# **Änderungsverfahren gem. § 24g UVP-G 2000**

## **S 1 Wiener Außenring Schnellstraße**

## **Tiere, Pflanzen und deren Lebensräume**

### **Projektänderung Tunnel Donau-Lobau**

Abbildung 1: Projektänderung: Südportal Oströhre um 20 m Richtung Norden versetzt (Quelle: Änderungsoperat, Einlage 2.3)

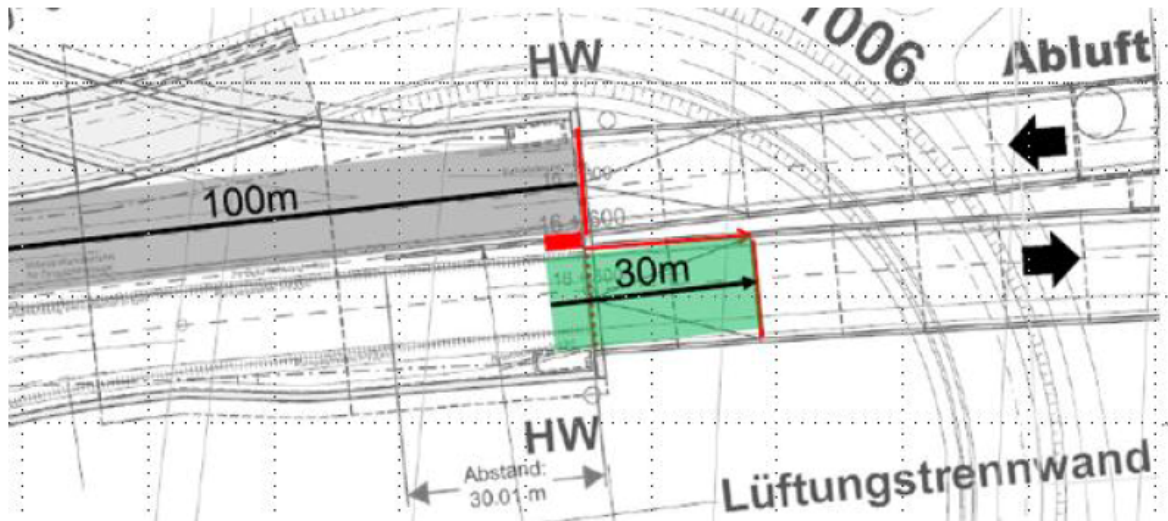
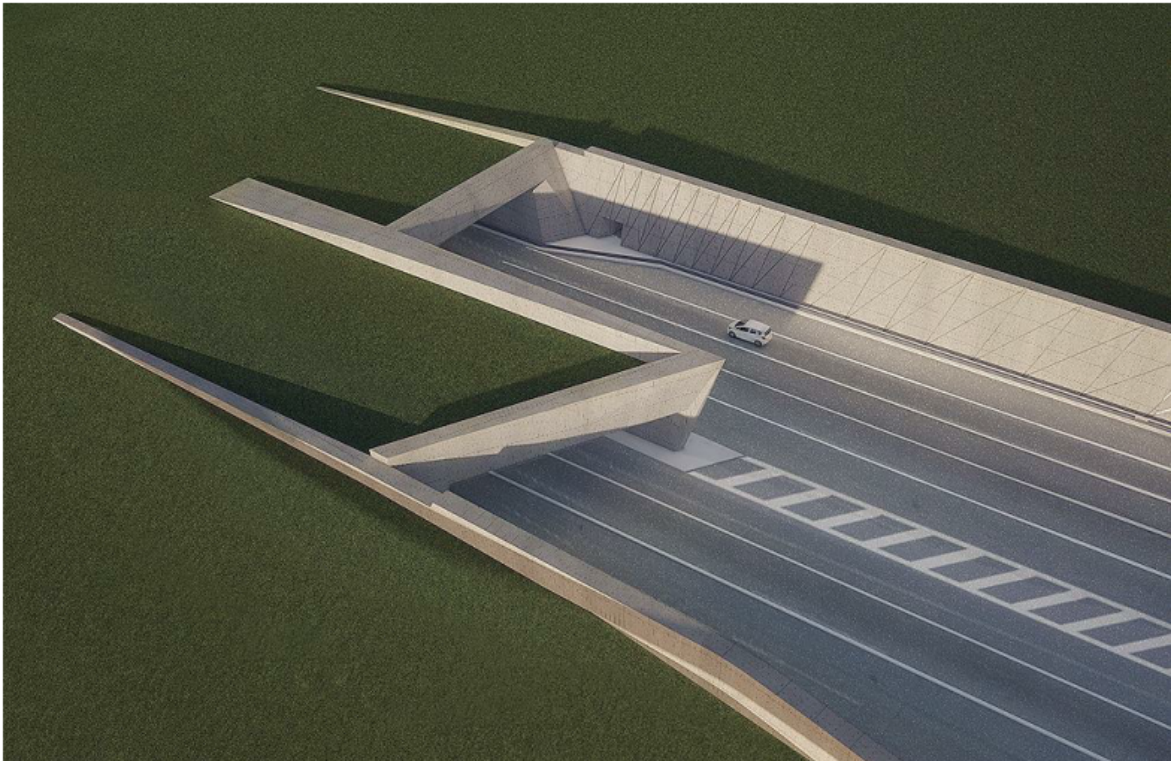
Gemäß Einlage 1 des Änderungsoperates ist die Aufweitung des Vorportalbereiches und der Oströhre der OBW Süd (Tunnel offene Bauweise Süd) um 1,55 m ab dem Portal bis ca. zur halben Länge der Oströhre und um 1,05 m auf die restliche Länge bis zur BZ (Betriebszentrale) erforderlich. Das Einfahrtsportal der Oströhre wird um 20 m Richtung Norden versetzt um eine Mittelstreifenüberfahrt als Umkehrmöglichkeit für Einsatzkräfte vor dem Tunnelportal zu ermöglichen. Damit reicht eine 10 m lange Lüftungstrennwand ergänzend zum 20 m Portalversatz zwischen Ost- und Weströhre aus, um den Lüftungskurzschluss zu verhindern.

Durch die beschriebenen Änderungen kommt es gemäß Einlage 2.3 des Änderungsoperates zu keiner relevanten Änderung des Baumaschineneinsatzes sowie der LKW-Fahrten und dadurch zu keiner Änderung der Bauabwicklung. In der Betriebsphase ergibt sich gemäß Einlage 2.3 ein zusätzlicher Flächenverbrauch von ca. 1500 m<sup>2</sup>, wobei die Änderung innerhalb der genehmigten Projektumhüllenden erfolgt. Kleinräumig ist die UVE-Maßnahme A1 (Trockenwiese ohne Gehölzpflanzungen) betroffen.

Durch die Adaptierung des Portalbereichs Süd sind keine nachteiligen Umweltauswirkungen auf das Schutzgut Biologische Vielfalt einschließlich der Tiere, Pflanzen und deren Lebensräume zu erwarten, da die Lage und Höhe des Tunnels nicht geändert wird, die Änderung innerhalb der genehmigten Projektumhüllenden im belasteten Portalbereich erfolgt, die Maßnahmenwirkung der UVE-Maßnahme A1 (Trockenwiese ohne Gehölzpflanzungen) im Sinne einer Teilkompensation aufgrund der isolierten und immissionsbelasteten Lage innerhalb der Straßenflächen des Knotens Schwechat unverändert bleibt und keine zusätzlichen Auswirkungen auf Tiere, Pflanzen und deren Lebensräume durch Lärm und Luftschadstoffe zu erwarten sind. Es kommt zu keiner Änderung in der Bewertung der verbleibenden Auswirkungen auf das Schutzgut Biologische Vielfalt einschließlich der Tiere, Pflanzen und deren Lebensräume gegenüber dem genehmigten Einreichprojekt.

Abbildung 4: Vergleich Genehmigtes Einreichprojekt - Projektänderung: Rampen HAST Essling (Grau: genehmigtes Einreichprojekt, rot: Projektänderung) (Quelle: Änderungsoperat, Einlage 2.3)

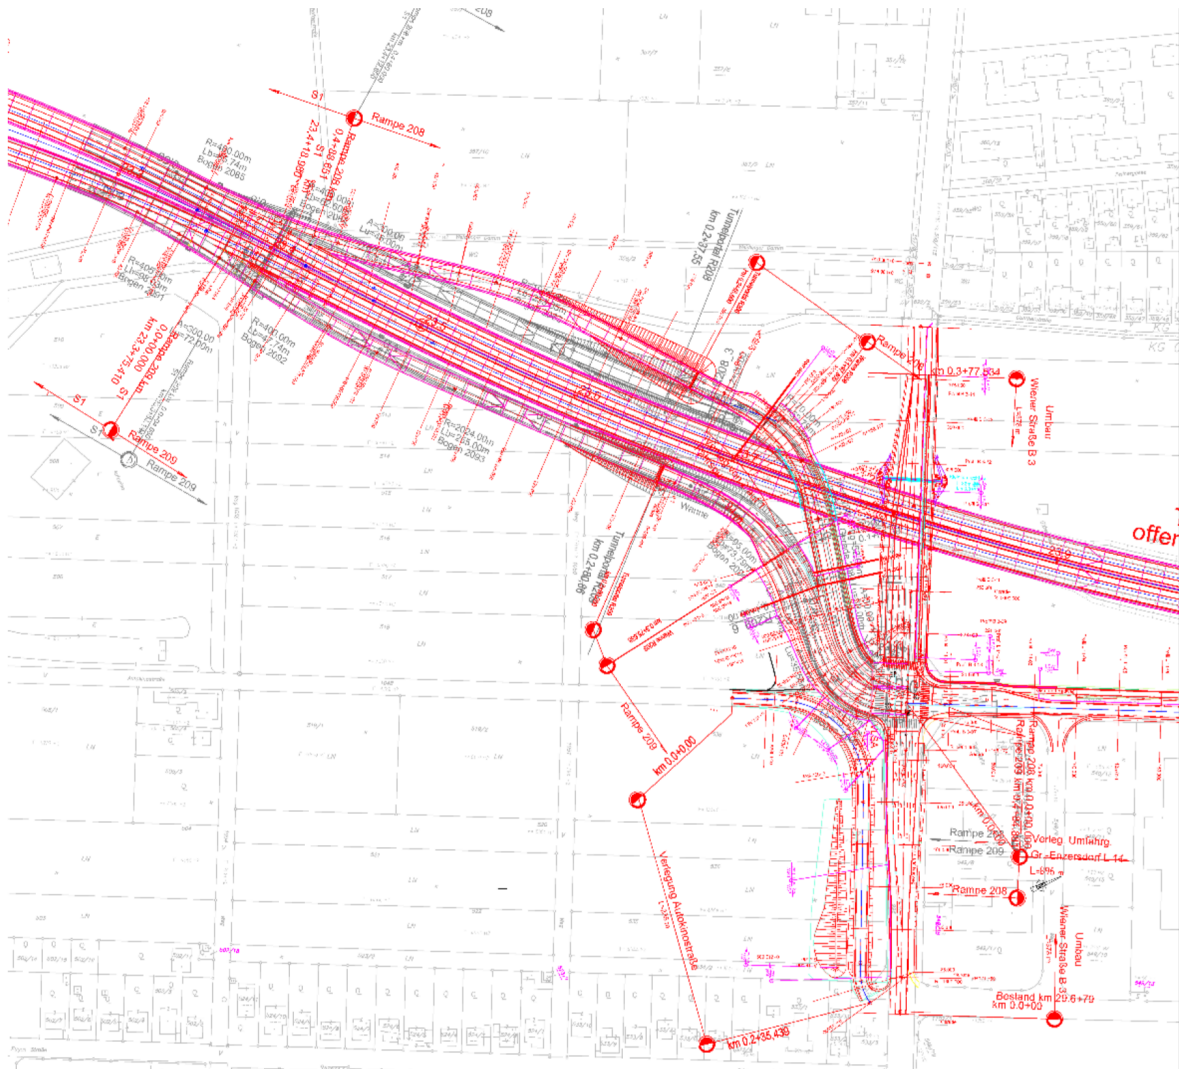
Im Zuge der Ausarbeitung des Bauprojektes wurden gemäß Einlage 2.3 des Änderungsoperates entsprechend einer RVS-konformen Trassierung bei den Rampen 208 und 209 Übergangsbögen (Klothoiden) ergänzt. Die Vorportal- und Höhenkontrollhaltebuchten wurden an die Vorgaben der RVS 09.01.25 in der aktuellen Fassung (01.04.2015) angepasst. Durch die Ergänzung der Übergangsbögen hat sich gemäß Einlage 2.3 die Achse der Rampe 208 gegenüber dem Einreichprojekt um bis zu 20 m Richtung Westen verschoben. In Summe ist die Rampe 208 um ca. 5 m länger geworden. Die Strecke bis zum Tunnel (d. h. freie Strecke und Wannbereich) ist um ca. 8 m länger geworden. Die neue Länge der Wanne beträgt 48,8 m (Verlängerung um 23,0 m) und die des Tunnels beträgt 226,6 m (Verkürzung um 14,5 m). Die Lage der Rampe 209 ist im Bereich des Tunnels gemäß Einlage 2.3 nahezu ident mit jener im Einreichprojekt. Die Länge beträgt 266,4 m, d. h. der Tunnel der Rampe 209 ist um 10,3 m kürzer als im genehmigten Einreichprojekt. Im Rechtsbogen nach der Wanne (Länge 85,4 m, Verlängerung um 29,2 m) ist die Achse der Rampe 209 um bis zu ca. 5,8 m gegenüber dem Einreichprojekt nach außen gerückt.

Durch die Optimierung der Rampenführung sowie die erforderlichen Aufweitungen aufgrund von Haltebuchten sind gemäß Einlage 2.3 kleinräumige Optimierungen der Lärmschutzmaßnahmen erforderlich. Es handelt sich hierbei um eine teilweise Erhöhung der Lärmschutzwand 2, 6, 7 und 9. Die Erhöhungen liegen im Bereich von 0,5 – 1,0 m.

Gemäß Einlage 2.3 des Änderungsoperates kommt es durch die beschriebenen Änderungen zu keiner relevanten Änderung des Baumaschineneinsatzes sowie der LKW-Fahrten und dadurch zu keiner Änderung der Bauabwicklung. Im Vergleich zum genehmigten Einreichprojekt ändert sich der Flächenverbrauch in der Betriebsphase geringfügig, wobei dieser gemäß Einlage 2.3 innerhalb der genehmigten Projektumhüllenden erfolgt. Aus Sicht der Fachbereiche Grundwasser, Luftschadstoffe, Lärm werden die Änderungen als immissionsneutral eingestuft. Durch die Anpassung der Rampen 208 und 209 ergeben sich gemäß Einlage 2.3 auch keine relevanten Änderungen durch Erschütterungen.

Durch die kleinräumige Lageverschiebung der Rampe 208 von rd. 20 m Richtung Westen wird die Maßnahmengröße des UVE-Vernetzungselements V29 (Trockenwiese mit Gehölzpflanzungen) gemäß Einlage 2.3 um rd. 0,1 ha reduziert.

Durch die Anpassungen der Rampen 208 / 209 im Bereich HAST. Essling sind keine maßgeblichen nachteiligen Umweltauswirkungen auf das Schutzgut Biologische Vielfalt einschließlich der Tiere, Pflanzen und deren Lebensräume zu erwarten, da keine zusätzlichen Auswirkungen auf Tier- und Pflanzenlebensräume durch Lärm, Luftschadstoffe oder Erschütterungen zu erwarten sind und die Maßnahmenwirkung des verkleinerten UVE-Vernetzungselements V29 (Trockenwiese mit Gehölzpflanzungen) aufgrund der verbleibenden Maßnahmengröße unverändert bleibt. Es wird davon ausgegangen, dass die Vernetzungsfunktion der Maßnahme aufrecht bleibt. Es kommt zu keiner Änderung in der Bewertung der verbleibenden Auswirkungen auf das Schutzgut Biologische Vielfalt einschließlich der Tiere, Pflanzen und deren Lebensräume gegenüber dem genehmigten Einreichprojekt.

Abbildung 5: Genehmigtes Einreichprojekt: UVE - Maßnahmenübersicht Teil 2 (Quelle: Einreichprojekt 2009, Einlage 1.B-2.3.2)

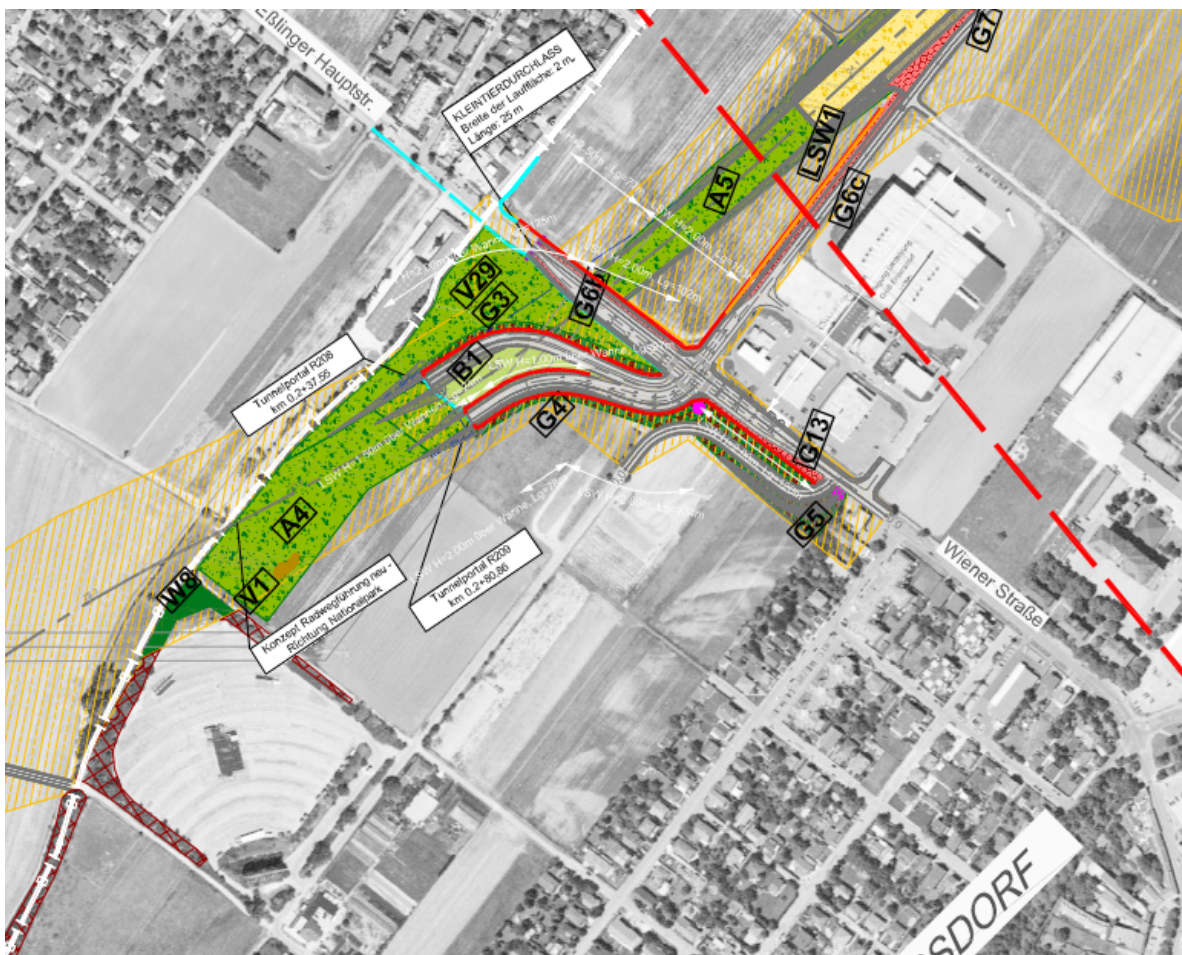
Folgendes Ziel wurde für die UVE-Maßnahme formuliert: *"Regionstypische, trockene, artenreiche Wiesen bzw. Brachen und Gehölzstrukturen als Vernetzungselemente sowie Reproduktions-Lebensräumen für Tiere (v. a. Zauneidechse, Insekten), Anbindung an den Kleintierdurchlass sowie Sichtschutz für die Gemeinde Essling"*

Abbildung 7: Projektänderung HAST Essling (Quelle: Änderungsoperat, Einlage 4.2)

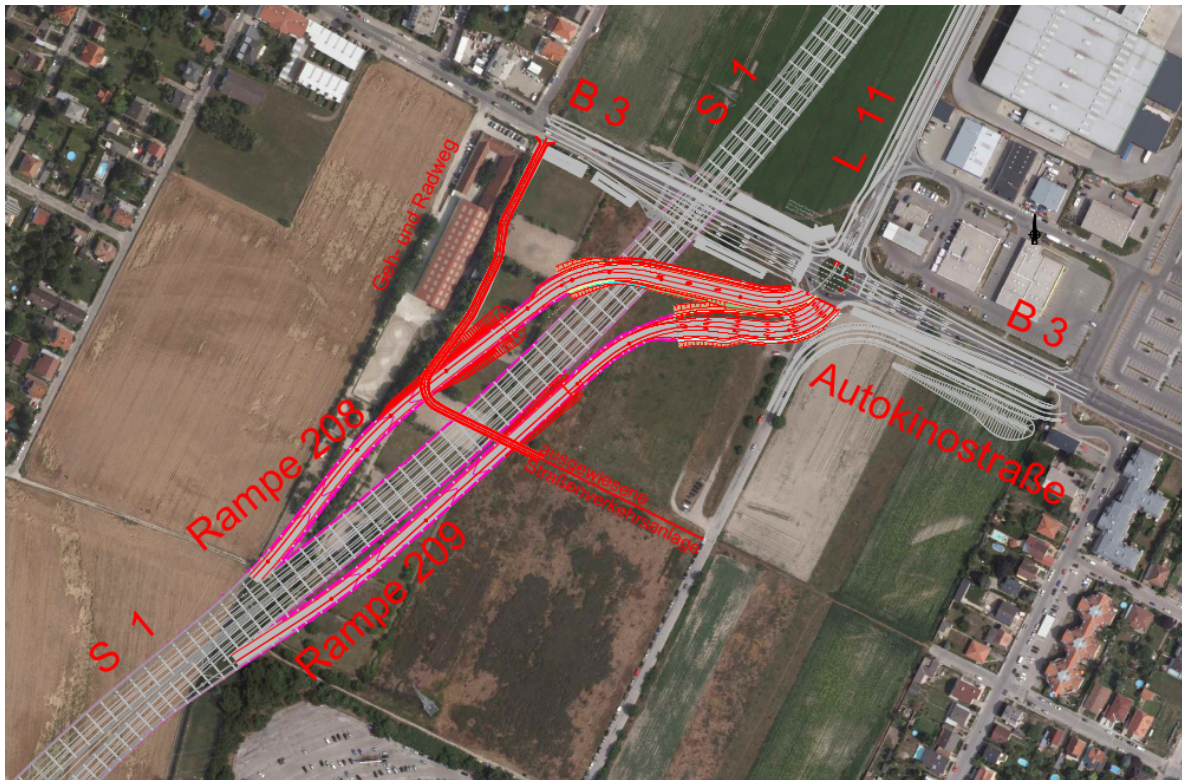
Die Änderung umfasst die Ergänzung einer eigenständigen Geh- und Radwegverbindung von Essling in Richtung Autokinostraße. Es handelt sich hierbei um eine Ergänzung, welche in der Umweltverträglichkeitserklärung (UVE) nicht enthalten war. Der eigenständige Geh- und Radweg verläuft gemäß Einlage 2.3 des Änderungsoperates innerhalb der dauerhaften Einlöse des ggst. Vorhabens der S1-VA02. Der Geh- und Radweg beginnt an der B3 östlich des Reit- und Therapiezentrums, verläuft danach Richtung Süden entlang der Landesgrenze Wien/NÖ und schließt an eine bereits ausgewiesene Straßenverkehrsanlage an, welche als Verbindung zur Autokinostraße dient.

Die zusätzliche, eigenständige Geh- und Radwegverbindung von Essling in Richtung Autokinostraße kommt gemäß Einlage 2.3 des Änderungsoperates innerhalb der genehmigten Umhüllenden zu liegen. Durch die Änderung kommt es gemäß Einlage 2.3 zu keiner relevanten Änderung des Baumaschineneinsatzes sowie der LKW-Fahrten und dadurch zu keiner Änderung der Bauabwicklung. Die Verbindung verläuft erst randlich entlang des UVE-Vernetzungselements V29 (Trockenwiese mit Gehölzpflanzungen) und quert dann die UVE-Ausgleichsfläche A4 ((Halb-)Trockenrasen mit gruppenweiser Gehölzpflanzung). Insgesamt werden dafür gemäß Einlage 2.3 rd. 0,13 ha Fläche beansprucht. Folgende Ziele wurden in der UVE für die beiden UVE-Maßnahmen formuliert:

Durch die zusätzliche, eigenständige Geh- und Radwegverbindung von Essling in Richtung Autokinostraße, welche im Bereich der UVE-Maßnahmen V29 (Trockenwiese mit Gehölzpflanzungen) und A4 ((Halb-)Trockenrasen mit gruppenweiser Gehölzpflanzung) verläuft, sind keine maßgeblichen nachteiligen Umweltauswirkungen auf das Schutzgut Biologische Vielfalt einschließlich der Tiere, Pflanzen und deren Lebensräume zu erwarten, da die Maßnahmenwirkung der verkleinerten UVE-Maßnahmen aufgrund der verbleibenden Maßnahmengrößen unverändert bleibt. Es wird davon ausgegangen, dass die Vernetzungsfunktion der beiden Maßnahmen aufrecht bleibt. Es kommt zu keiner Änderung in der Bewertung der verbleibenden Auswirkungen auf das Schutzgut Biologische Vielfalt einschließlich der Tiere, Pflanzen und deren Lebensräume gegenüber dem genehmigten Vorhaben.

Abbildung 8: Genehmigtes Einreichprojekt: UVE - Maßnahmenübersicht Teil 2 (Quelle: Einreichprojekt 2009, Einlage 1.B-2.3.2)

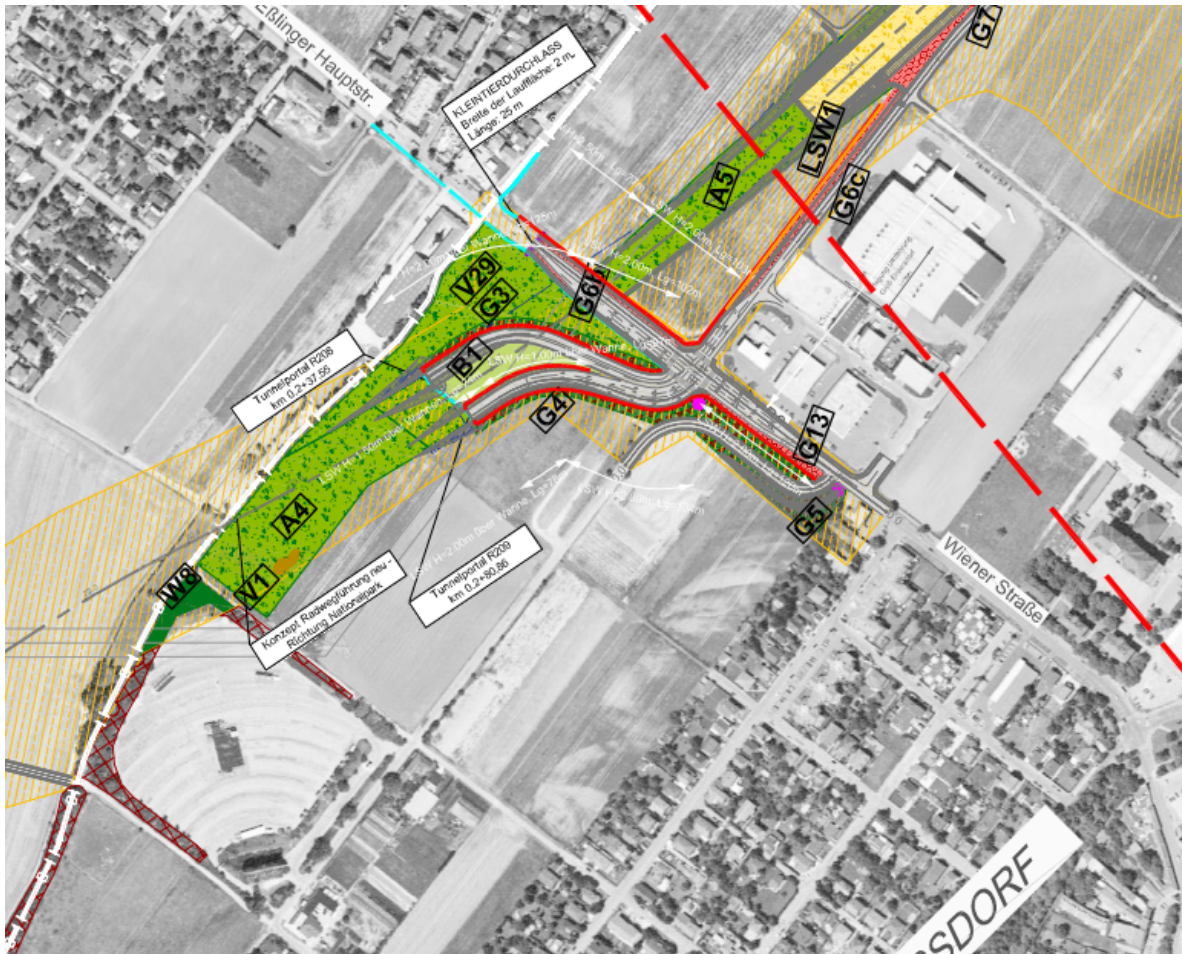
*Ziel UVE-Maßnahme V29: "Regionstypische, trockene, artenreiche Wiesen bzw. Brachen und Gehölzstrukturen als Vernetzungselemente sowie Reproduktions-Lebensräumen für Tiere (v. a. Zauneidechse, Insekten), Anbindung an den Kleintierdurchlass sowie Sichtschutz für die Gemeinde Essling"*

Ziel UVE-Maßnahme A4: "Regionaltypische, trockene, artenreiche Wiesen bzw. Brachen und Gehölzstrukturen als Vernetzungselemente sowie Reproduktions-Lebensräumen für Tiere (v. a. Vögel, Reptilien, Insekten)"
